女川原子力発電所第2号機 工事計画審査資料	
資料番号	02-変 2-他-F-08-0001 改 1
提出年月日	2023年3月 29日

女川2号機 原子炉格納容器調気系主配管の要目表の記載の変更に  
伴う設計及び工事の計画の変更認可申請の扱いについて

東北電力株式会社

添付資料 1-5 : (7.3(9)) 原子炉格納容器フィルタベント系  
主配管の要目表 (今回変更認可申請資料)

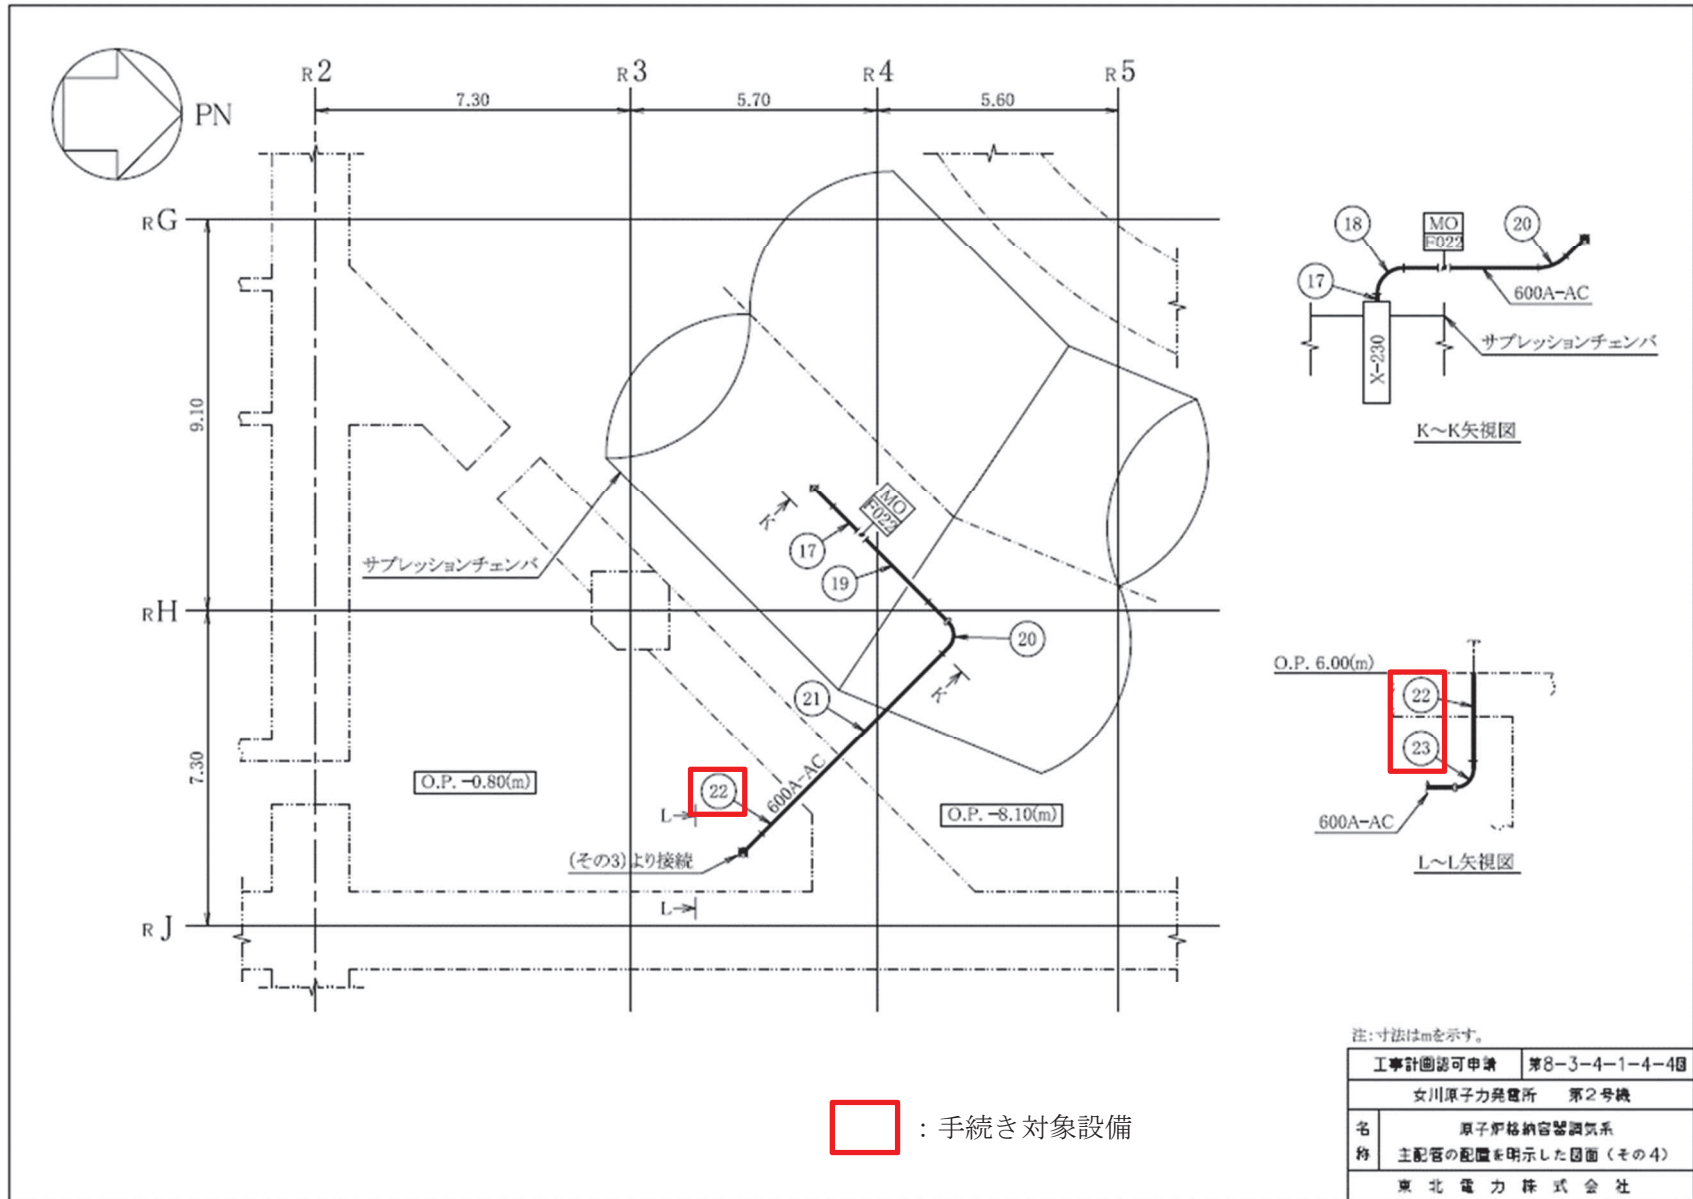
変更前						変更後					
名称	最高使用圧力 (kPa)	最高使用温度 (°C)	外径*1 (mm)	厚さ*2 (mm)	材料	名称	最高使用圧力*3 (kPa)	最高使用温度*3 (°C)	外径*1 (mm)	厚さ*2 (mm)	材料
原子炉格納容器フィルタベント系						*4 原子炉格納容器配管貫通部 (X-230)	7. 原子炉格納施設 7.1 原子炉格納容器 (4) 原子炉格納容器配管貫通部及び電気配線貫通部に記載する。				
						原子炉格納容器配管貫通部 (X-230) ~ ドライウェル出口配管分岐点	*5 7. 原子炉格納施設 7.3 圧力低減設備その他の安全設備 (8) 原子炉格納容器調気設備 a. 原子炉格納容器調気系 ホ 主配管 に記載する。				
						*4 原子炉格納容器配管貫通部 (X-81)	7. 原子炉格納施設 7.1 原子炉格納容器 (4) 原子炉格納容器配管貫通部及び電気配線貫通部に記載する。				
						原子炉格納容器配管貫通部 (X-81) ~ ドライウェル出口配管分岐点	*5 7. 原子炉格納施設 7.3 圧力低減設備その他の安全設備 (8) 原子炉格納容器調気設備 a. 原子炉格納容器調気系 ホ 主配管 に記載する。				
						*6 サブプレッジョンチェーン出口配管分岐点3 ~ フィルタ装置 (次頁へ続く)	854	200	406.4	(12.7)	STS410
	406.4 *7	(12.7) *7	STS410 *7								
	406.4	□	SF490A								
	406.4	(12.7)	STS410								
	406.4	(12.7)									
	406.4	(12.7)	S25C								
61.1 **	(6.1) **										
406.4	(12.7)	STS410									
406.4	(12.7)										
216.3	(8.2)

工事計画認可申請	第8-3-4-1-4-2回
女川原子力発電所 第2号機	
名称	原子炉格納容器調気系 主配管の配置を明示した図面(その2)
東北電力株式会社	
AC	2X06

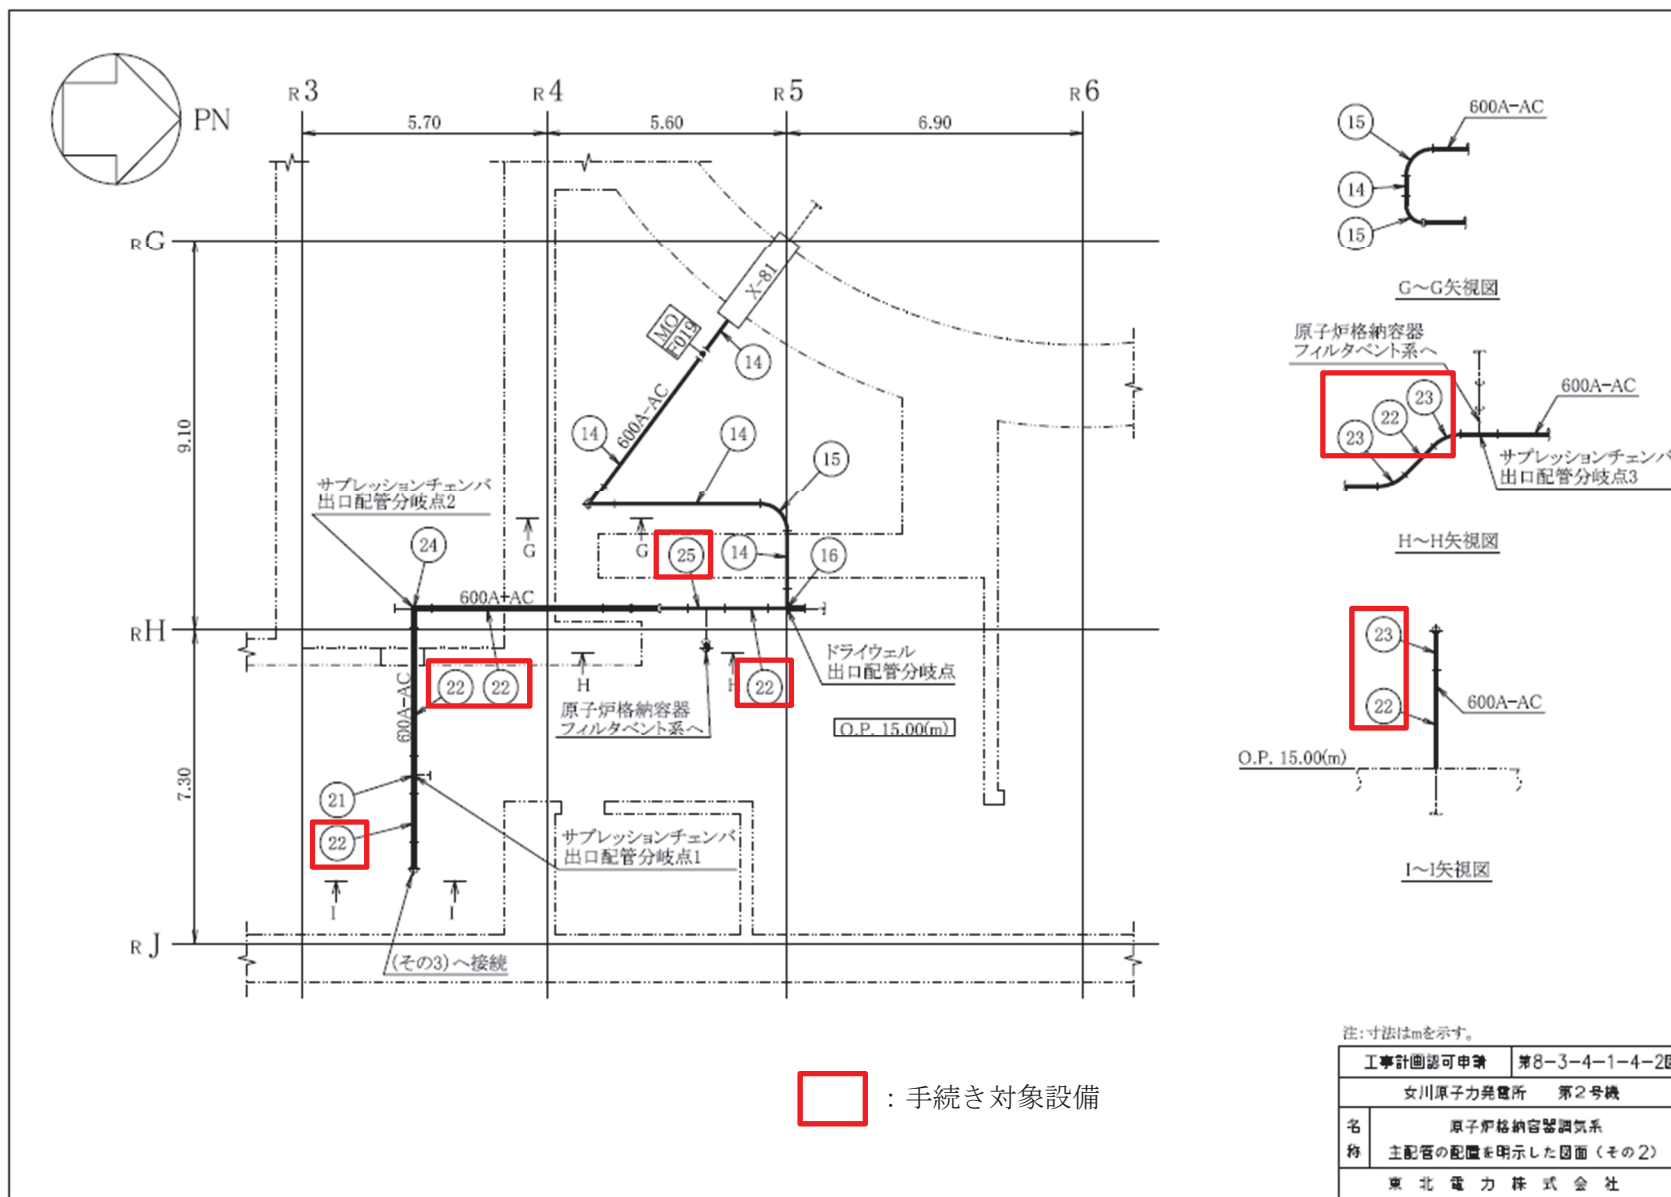
「原子炉格納容器配管貫通部(X-230)～ドライウエル出口配管分岐点」の配管のうち、既設配管の一部を耐震性強化のため厚肉化する。

※厚肉化に伴うエルボ取替により SM41C 材はなくなる

変更後：(外径) 609.6 (mm), (厚さ)  (31.0) (mm), (材料) SM400C

変更後：(外径) 609.6 (mm), (厚さ)  (17.5) (mm), (材料) SM400C

添付資料 3 : 原子炉格納容器調気系の系統図

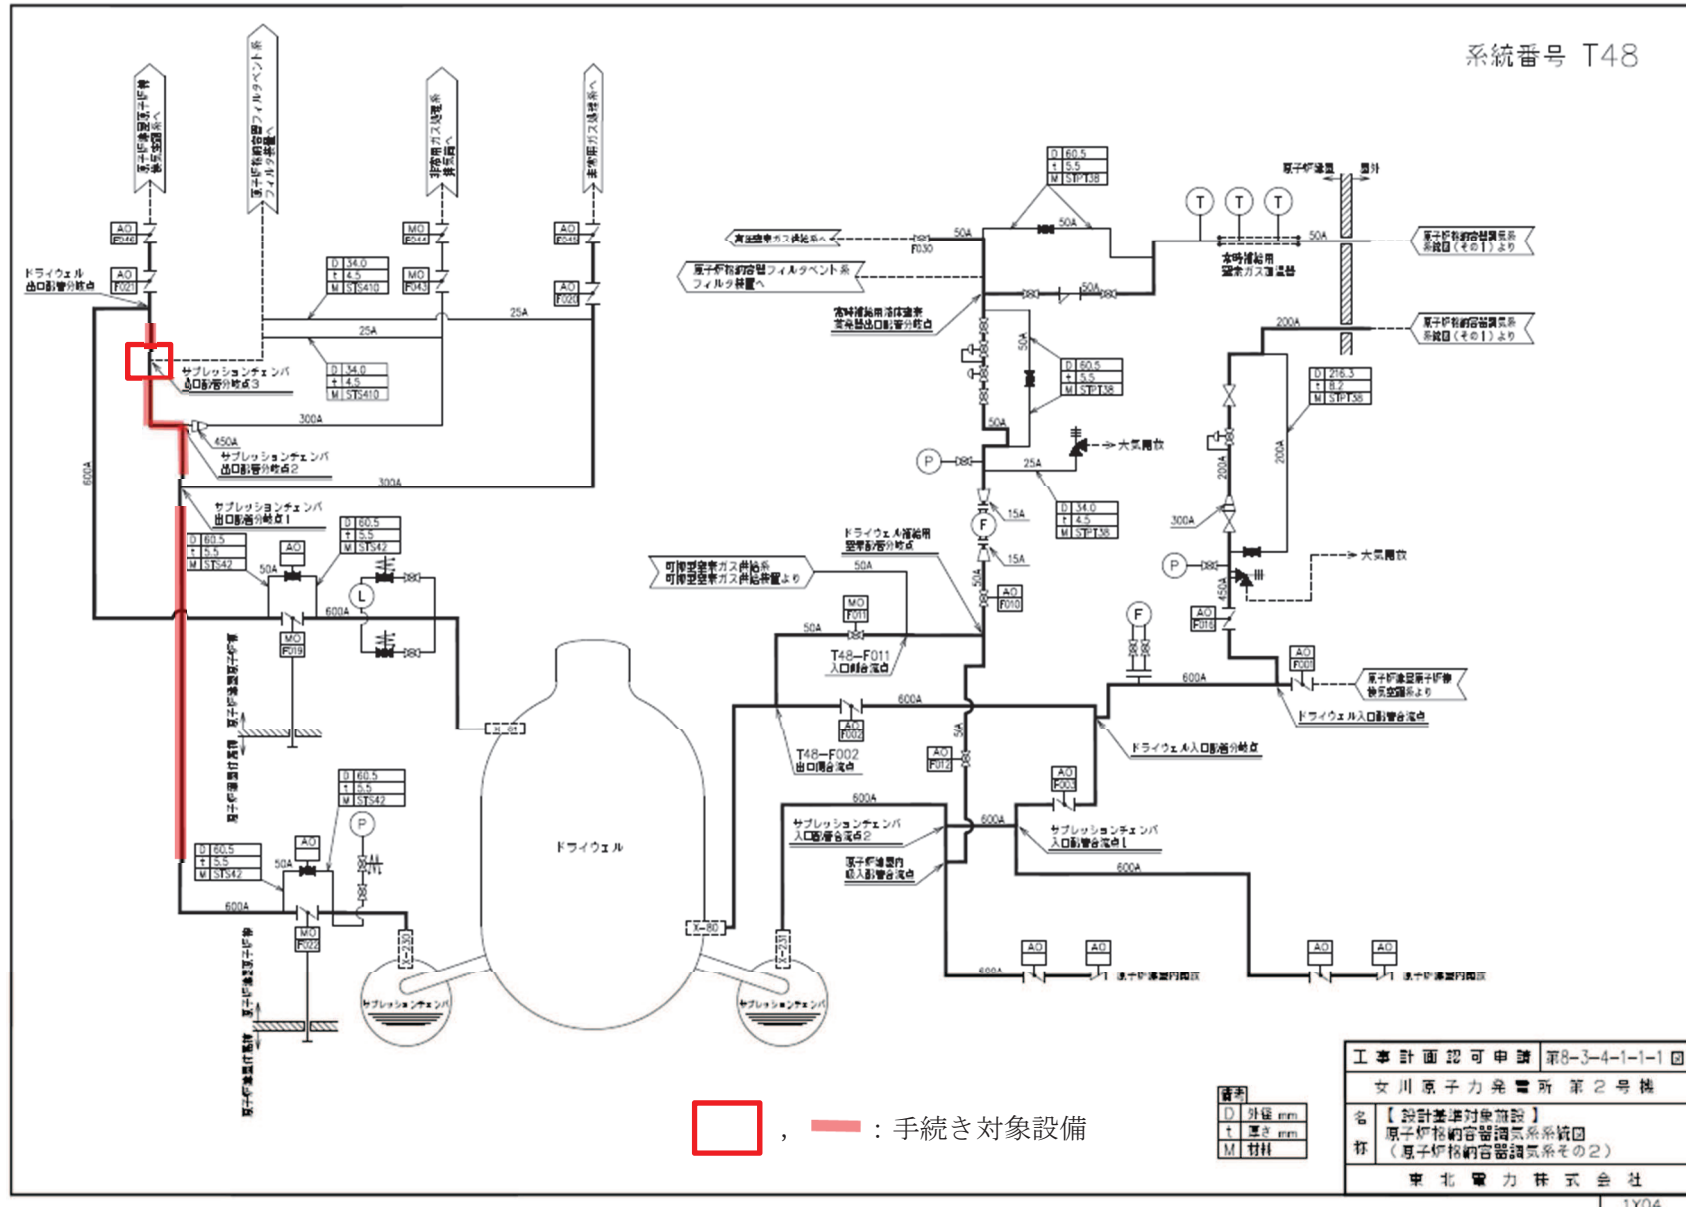
「原子炉格納容器配管貫通部(X-230)～ドライウエル出口配管分岐点」の原子炉格納容器調気系配管から原子炉格納容器フィルタベント系への分岐点において 600A から 400A への分岐が必要であるが、JIS 規格には当該の径違いティーがないことから JIS 規格外のティーを採用する。

変更後：(外径) 609.6 (mm), (厚さ)  (17.5) (mm), (材料) STS410
